Emne: Vs: Bygg unntatt søknadsplikt gbnr 137/622- Sak 23/4481

Emne: Bygg unntatt søknadsplikt gbnr 137/622- Sak 23/4481

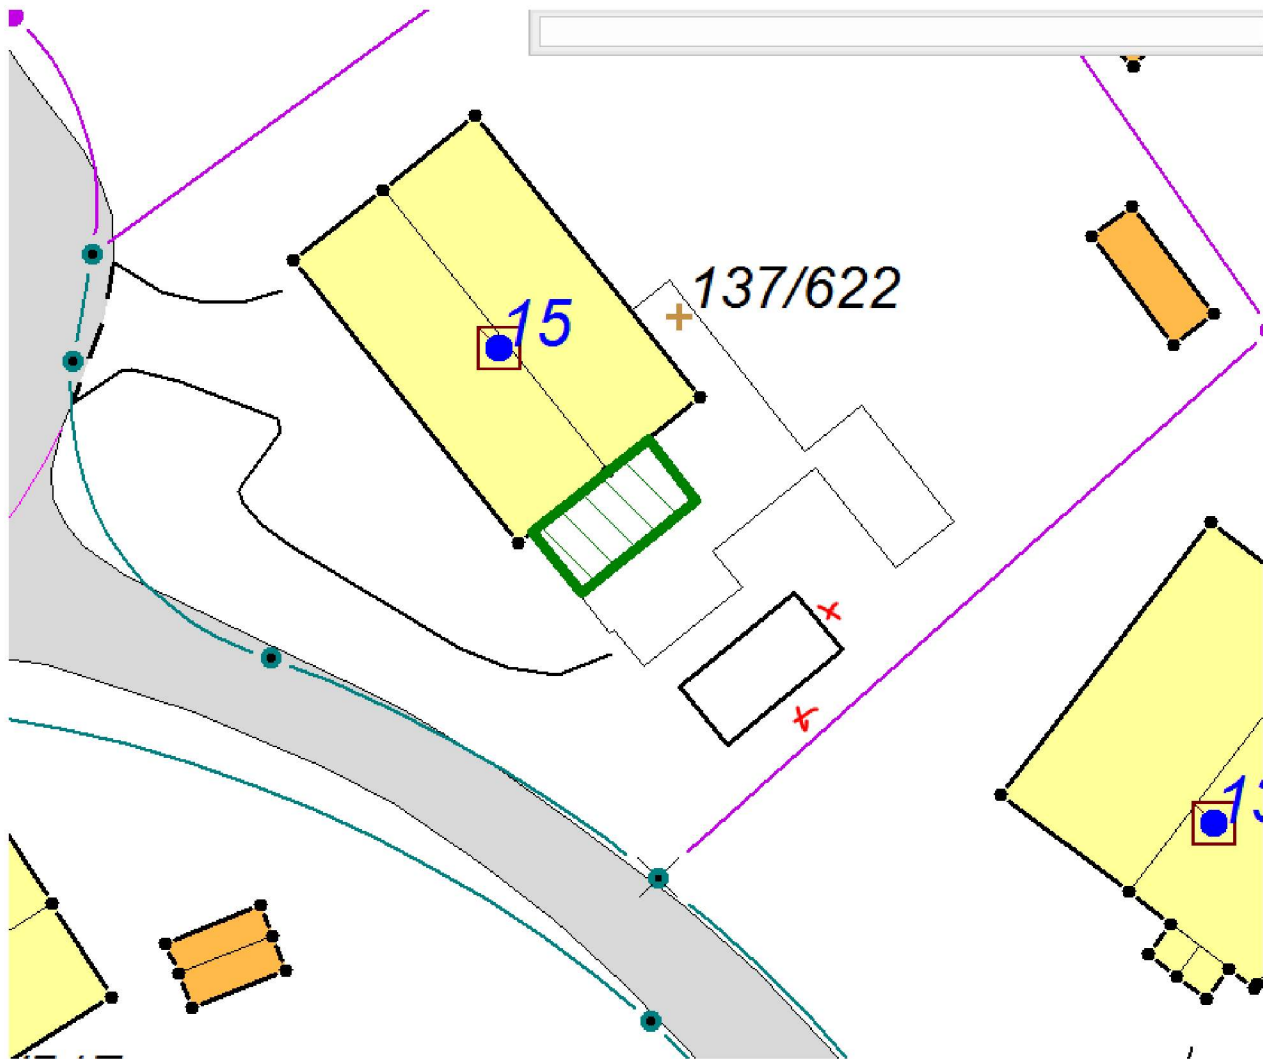
Viser til byggesaka du har inne med påbygg av hagestove. Det står i saka at det er sendt melding til føring i kart/matrikkel.

I saka står det at tilbygg til 1.etasje (vedbod) og frittstående bod vert rekna som bygg unntatt søknadsplikt.

Eg finn ikkje at det er sendt inn noko skjema for desse- Bygg unntatt søknadplikt.

Vedboden vert vanskeleg å registrera som tilbygg på huset, då den ikkje heng saman med sjølve huset. (Dvs reint kartteknisk er den ikkje samanhengande med takflata på huset, men vert ei utviding av terrassen. Då dette er ei open, enkel vedbod under terrasse, vert det ikkje målbart BRA her og denne vert nok berre teikna i kartet - som terrasse.

Den frittstående boda vert registrert som eige bygg. Her treng eg informasjon om når den stod ferdig og opplysningar om BYA, BRA og BTA for denne. Sjå forklaringa i skjema for utrekning av dei ulike måla. Dersom du også oppgjev yttermåla på boda, vert denne teikna mest mogleg rett i kartet.
